AMMODERNAMENTO A N° 4 CORSIE DELLA S.S. 514 "DI CHIARAMONTE" E DELLA S.S. 194 RAGUSANA DALLO SVINCOLO CON LA S.S. 115 ALLO SVINCOLO CON LA S.S. 114.
 (C.U.P. F12C0300000001)

PROGETTO DEFINITIVO

PARTE GENERALE
 INQUADRAMENTO DELL'INTERVENTO
 Planimetrie di confronto del progetto definitivo con il progetto preliminare con indicazione delle aree impegnate
 Tavola 1 di 16

Sv.1 su SS 115 PROGETTO PRELIMINARE

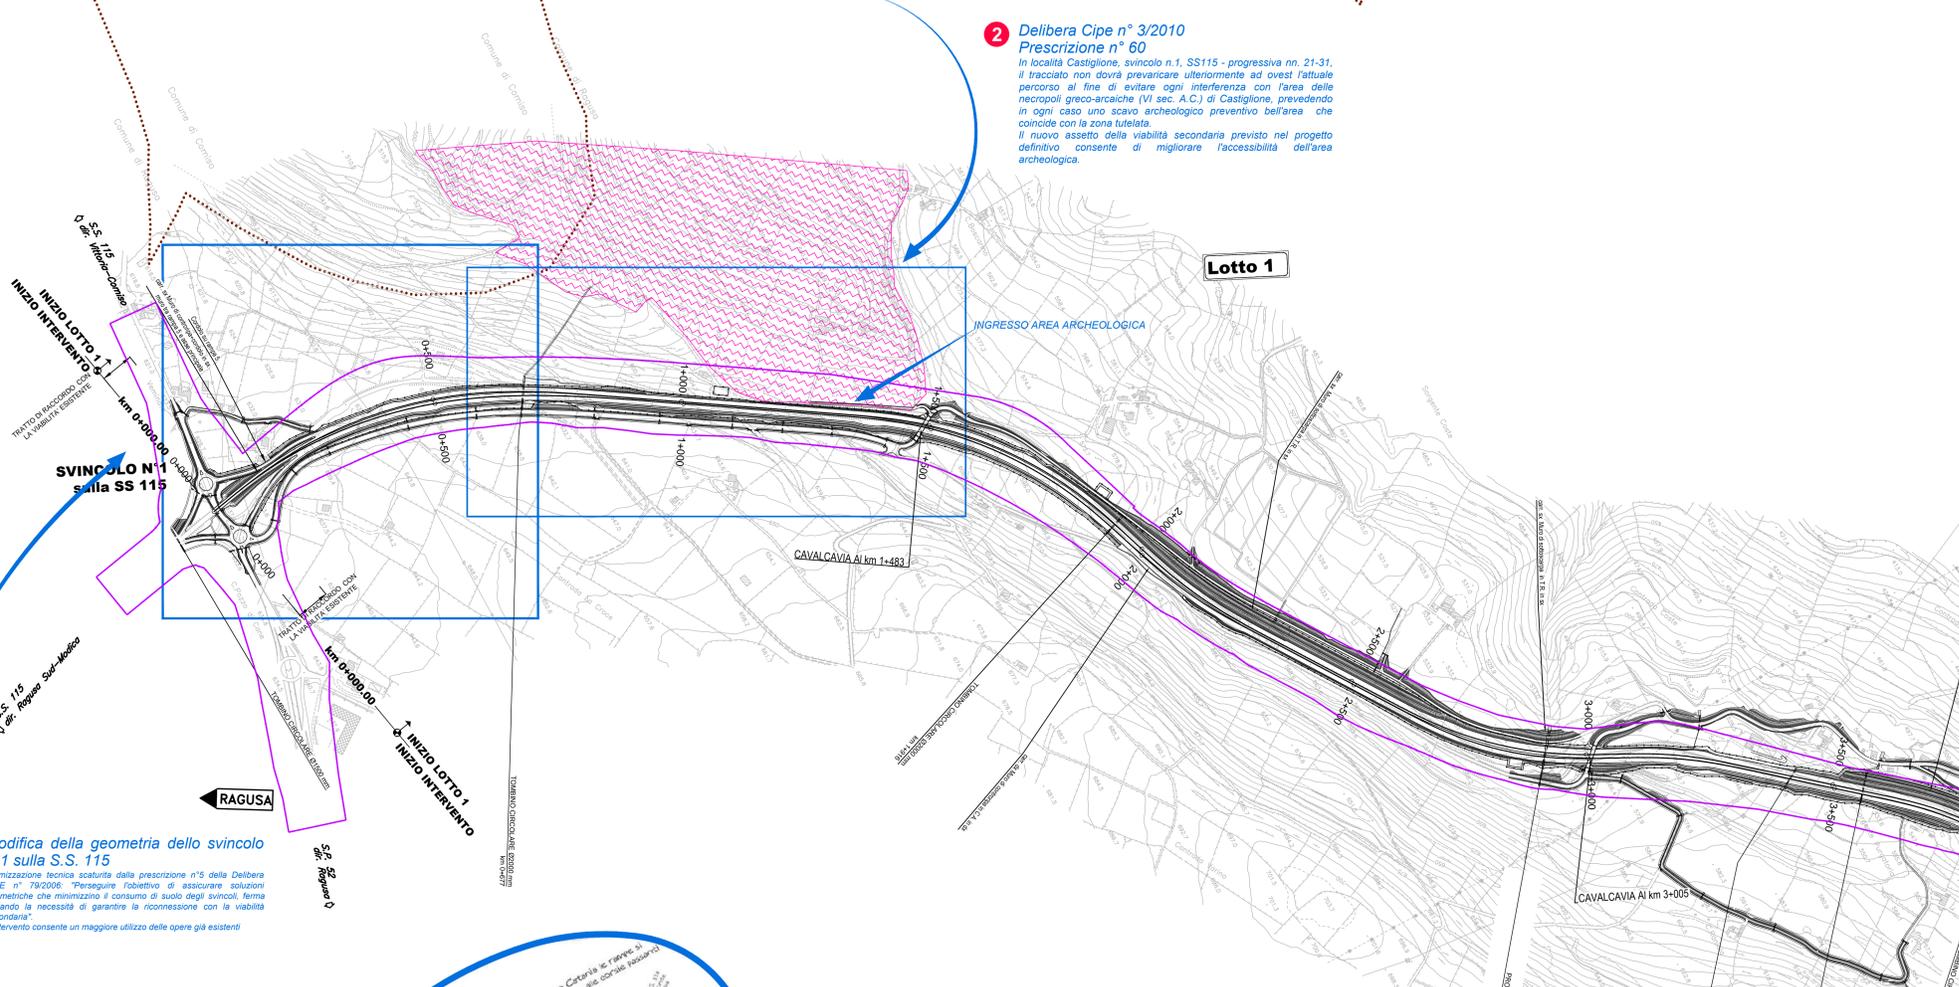
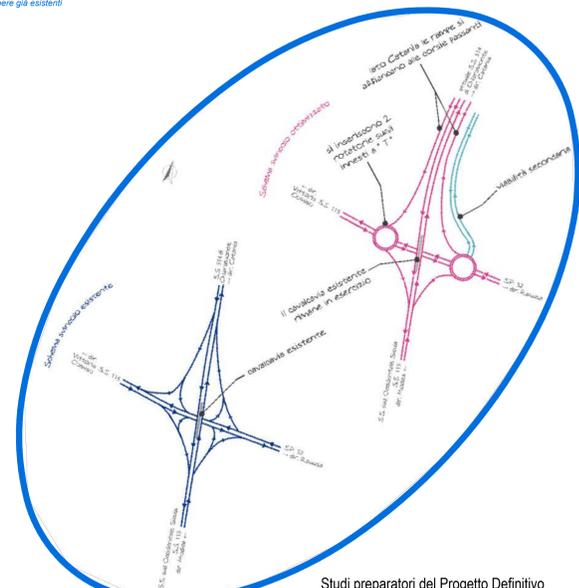
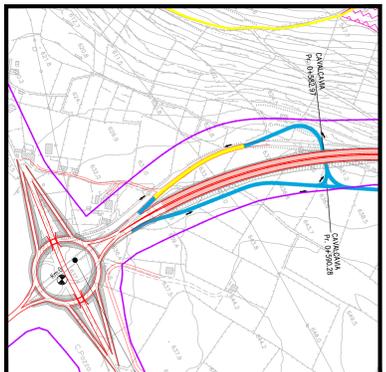
2 Delibera Cipe n° 3/2010
 Prescrizione n° 60
 In località Castiglione, svincolo n.1, SS115 - progressiva nn. 21-31, il tracciato non dovrà prevaricare ulteriormente ad ovest l'attuale percorso al fine di evitare ogni interferenza con l'area delle necropoli greco-italiche (VI sec. A.C.) di Castiglione, prevedendo in ogni caso uno scavo archeologico preventivo dell'area che coincide con la zona tutelata. Il nuovo assetto della viabilità secondaria previsto nel progetto definitivo consente di migliorare l'accessibilità dell'area archeologica.

1 Modifica della geometria dello svincolo n°1 sulla S.S. 115
 Ottimizzazione tecnica scaturita dalla prescrizione n°5 della Delibera Cipe n° 79/2006 "Perseguire l'obiettivo di assicurare soluzioni geometriche che minimizzano il consumo di suolo degli svincoli, ferme restando la necessità di garantire la riconnessione con la viabilità secondaria".
 L'intervento consente un maggiore utilizzo delle opere già esistenti
